## Notification de sécurité produit

### Mise à jour de notification

#### CombiDiagnost R90 et ProxiDiagnost N90

Endommagement des composants en raison d'un court-circuit et arrêt de la table dû à une rupture du câble du plan d'examen

Figure 1 : Photo d'un câble endommagé

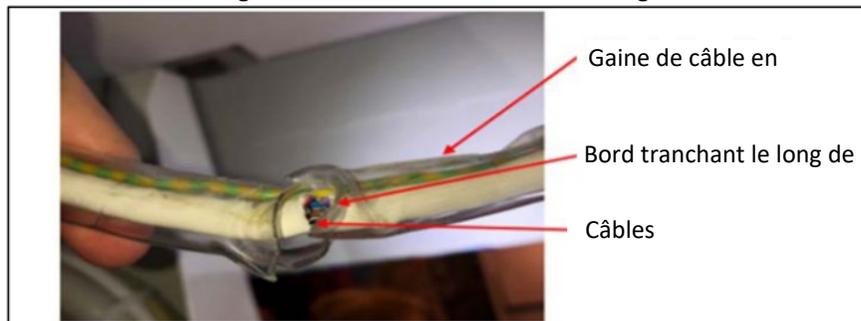
La table du système ProxiDiagnost N90 dispose d'un câble situé sous le plan d'examen dont la gaine en plastique peut se fissurer, au risque d'endommager le câble (voir la Figure 1). En cas d'endommagement ou de rupture du câble du plan d'examen, l'utilisateur peut ne pas réussir à incliner la table. Cependant, si le câble se rompt, le mécanisme de freinage se déverrouille, mais le système est contrebalancé dans toutes les directions, ce qui empêche tout mouvement de la table. La table peut toujours être ramenée en position 0° à l'aide du commutateur d'inclinaison et le patient peut être retiré de la table en toute sécurité.

Un responsable technique (RT) Philips se rendra sur les sites client concernés et remplacera le câble du plan d'examen pour éviter que le problème ne se produise.
